気密パッキンロング仕様変更のお知らせ

1) 対象製品 気密パッキンロング KPK-102/KPK-120

気密パッキンロング仕様変更箇所

②小口の形状

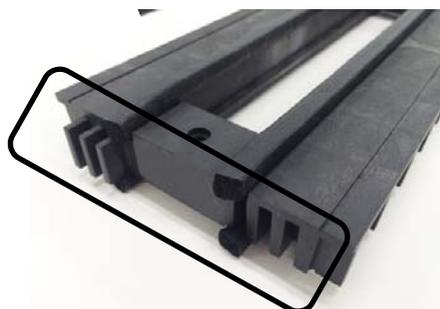
小口の気密テープが無くなり、施工時の横ずれを防止する嵌合式の形状となります。
